唐河县污水处理厂尾水湿地建设项目

入河排污口设置论证报告

(报批版)

专家技术评审意见修改说明

附图三-1 项目论证范围地表水系图

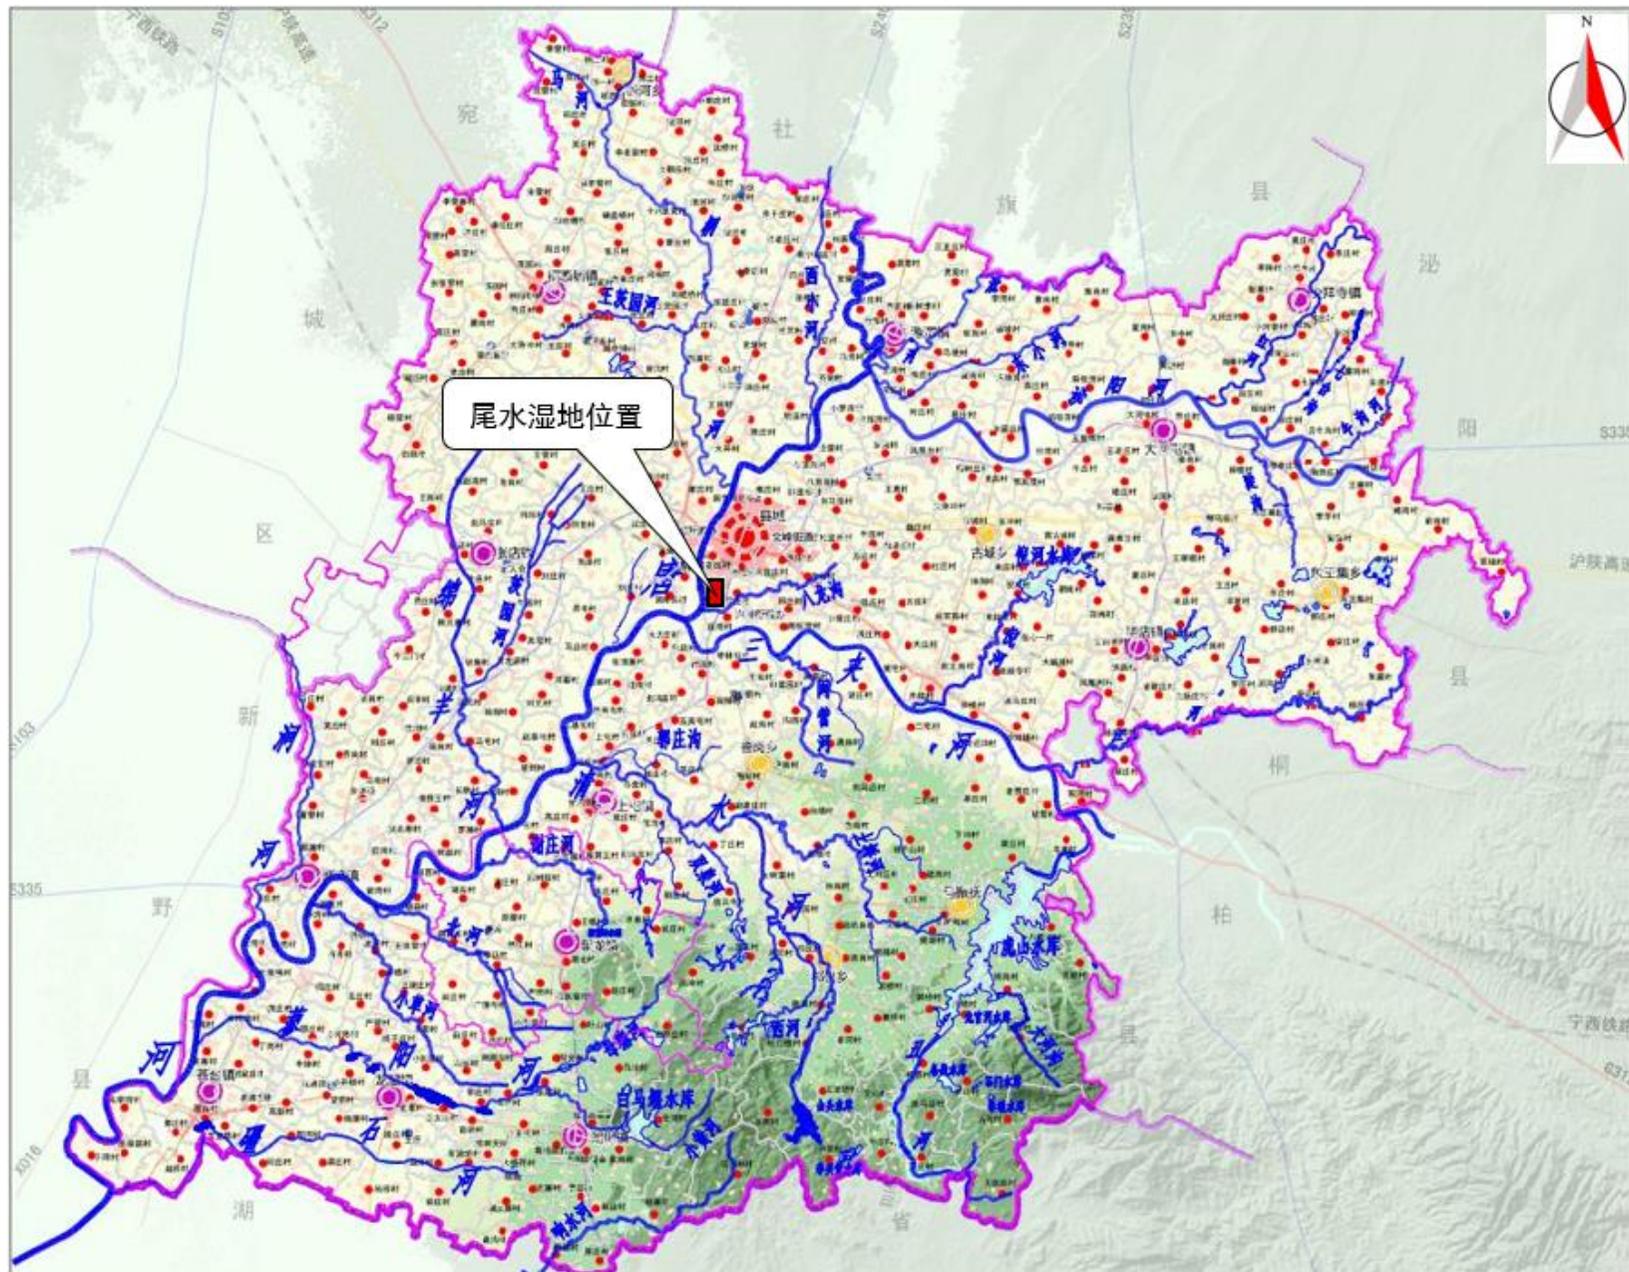
序号	意见	主要修改内容说明
1	细化项目背景及现有入河排污口建设情况介绍，细化区域地表水系概况，补充三夹河等河流现状水质	修改见 P1-2、P24-29 划线部分；修改见 P41-44 划线部分；
2	完善入河排污口相关法律法规、规范、标准；完善入河排污口设置对唐河湿地公园的影响分析内容。	修改见 P5-6、P29-32 划线部分及附图四；
3	细化入河排污口设置合法性分析。	修改见 P68-75 划线部分；
4	完善相关附图、附件。	修改见附图三、附图五及附件等。
